Fra: Kristin Siem Utne
Sendt: tirsdag 22. november 2022 09:22
Til: 'Lars Erik Vindfallet Lauritsen'
Kopi: Elise Alfheim
Emne: VS: Kan du se på denne også?

Emne: 21/00089-30 - Høringsuttalelse - Offentlig ettersyn - Arealinnspill sak 21/9688 - Kommuneplanens arealdel

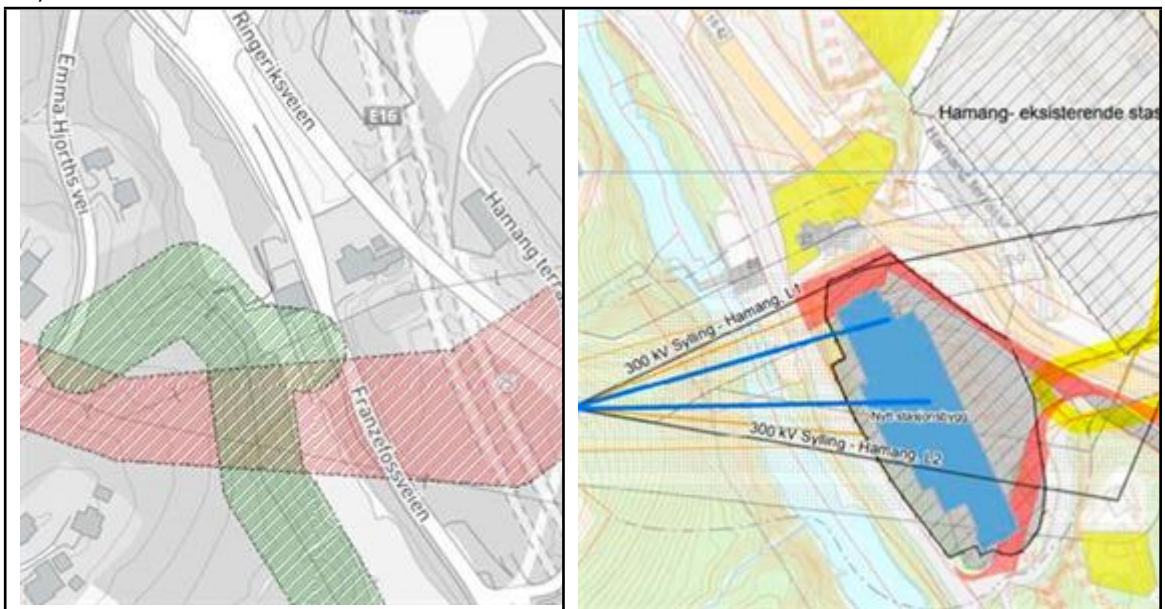
Mulig jeg trenger litt leserveileding ;) Men jeg klarte ikke å finne kommunens kommentarer på de forhold Statnett bemerker i sin uttalelse. Blant annet ønsket vi bruk av noe hensynssone for å sikre plass til elektriske anlegg, for eksempel fremtidig utvidelse av Bærum transformatorstasjon og et konkret areal som vi viser til.

Ved Bærum transformatorstasjon ved Øverland er det lagt inn følgende i kartet, der den mørkeste brunfargen symboliserer framtidig utvidelse (denne er videreført fra gjeldende KPA);

Vi foreslår at vi gjør endringer i kartet ved Franzefoss fram mot 2. gangsbehandling. Dersom dere ønsker det kan vi gjerne ha en gjennomgang med dere når vi har gått gjennom / revidert forslaget på nytt.
